BIM

Architect Federico Eraso

IPER-156
REV 09 - ELE - SAN

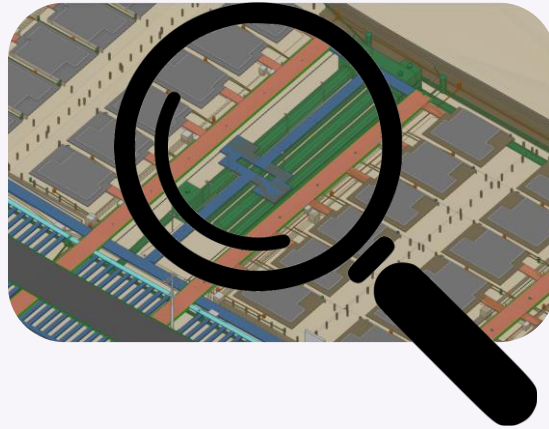
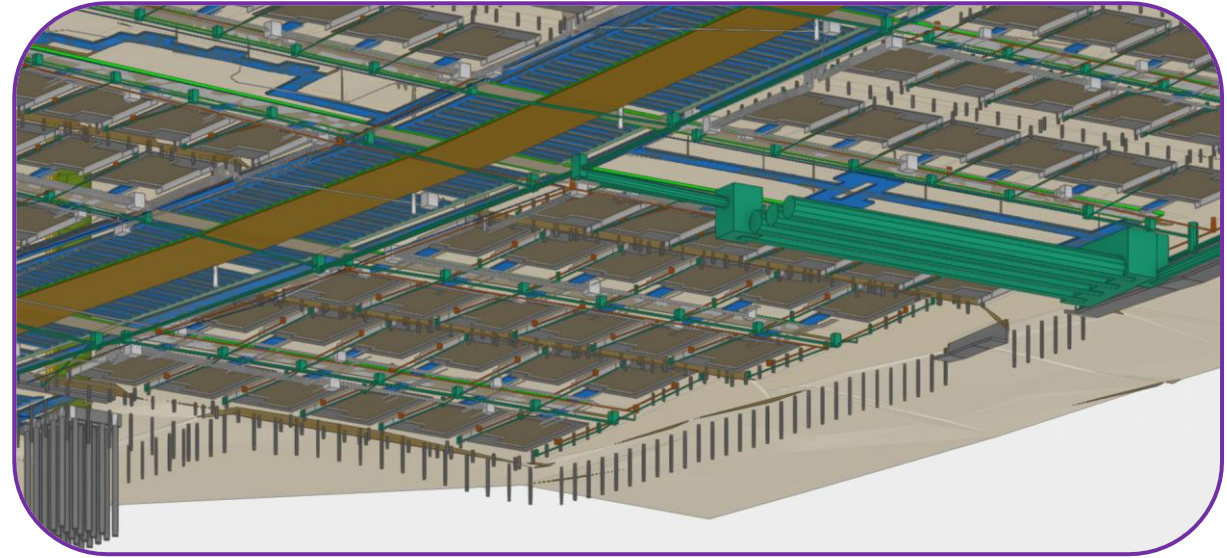
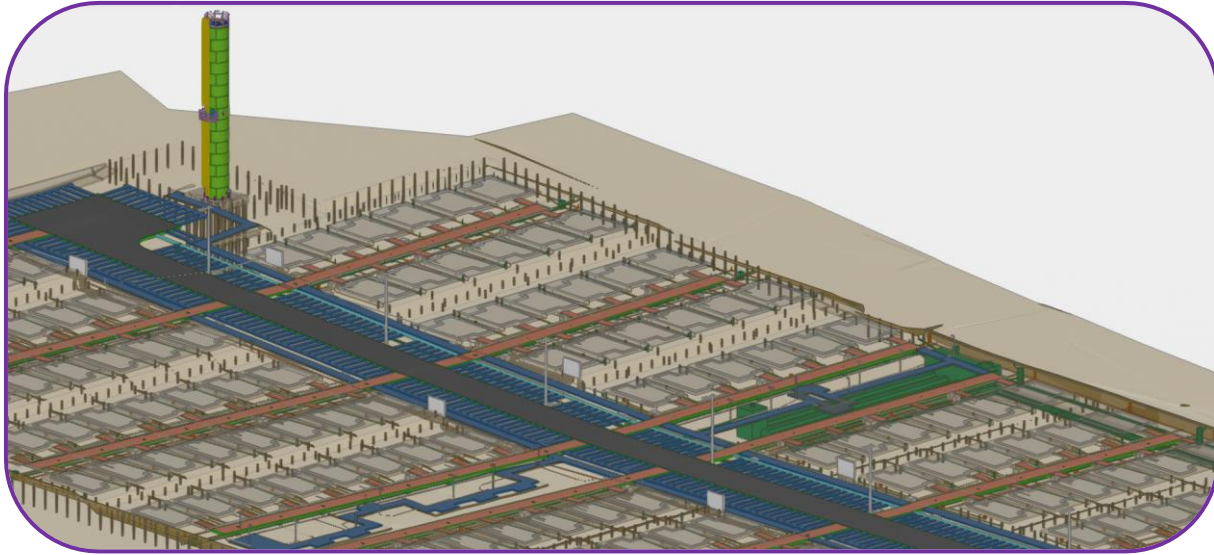
Descrição
Conflito na Rampa 08 / Alameda 05,
entre Eletrodutos Elétricos / Caixa
Elétrica e Terminal de Inspeção e
Limpeza / Rede de Esgoto. Verificar
locação e cota de nível.
